监理通知回复单

工程名称: 肇源县通威 100MW 渔光一体光伏发电项目

编号: ZYYG-SCHN-8319-HFD-014

接到你方编号为 ZYYG-ZHJL-852-TZD-014 通知单, 关于管桩堆放的相关事宜, 我方已按要求完成整改, 现报上相关资料, 请予以复查。

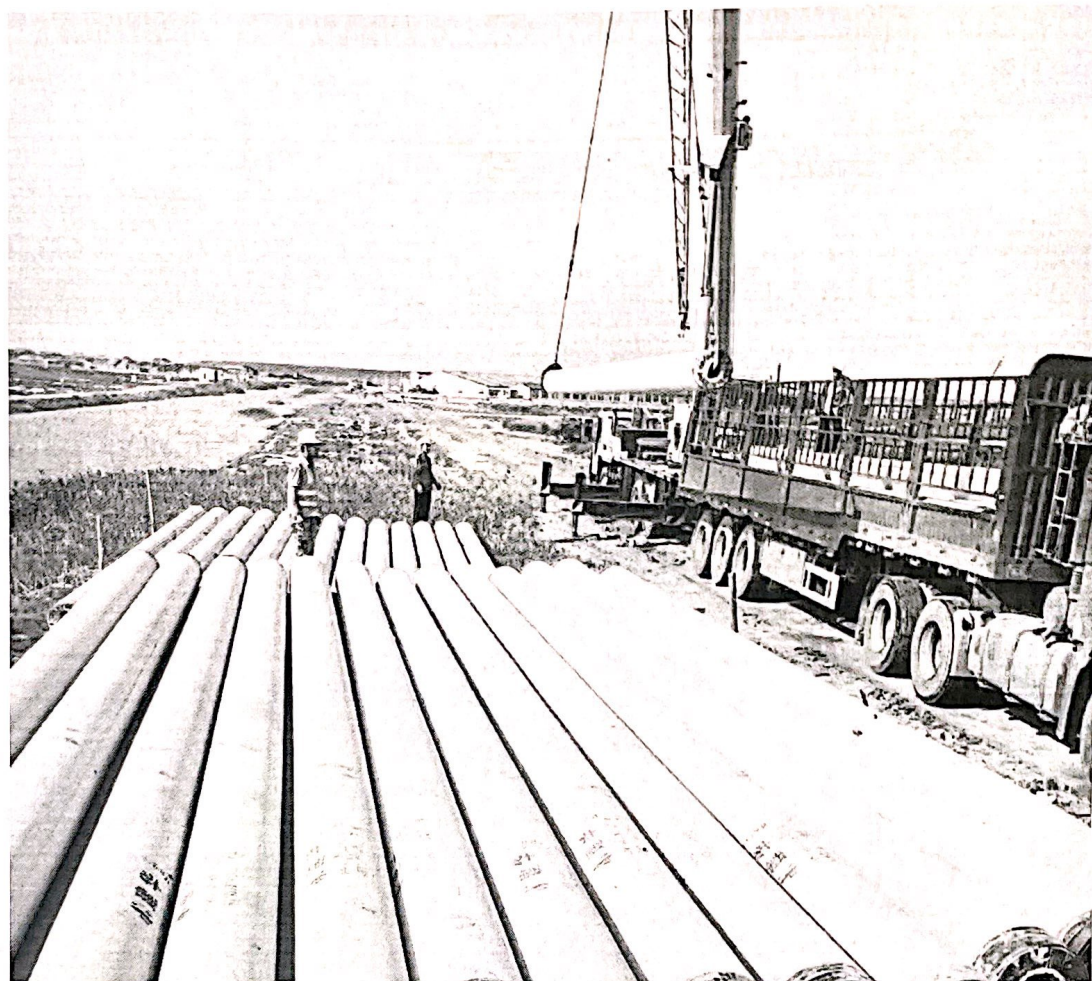
接到你方编号为 ZYYG-ZHJL-852-TZD-014 通知单, 关于管桩堆放的相关事宜, 我方已按要求完成整改, 现报上相关资料, 请予以复查。

已整改

1、已在管转边缘钉下围挡木条
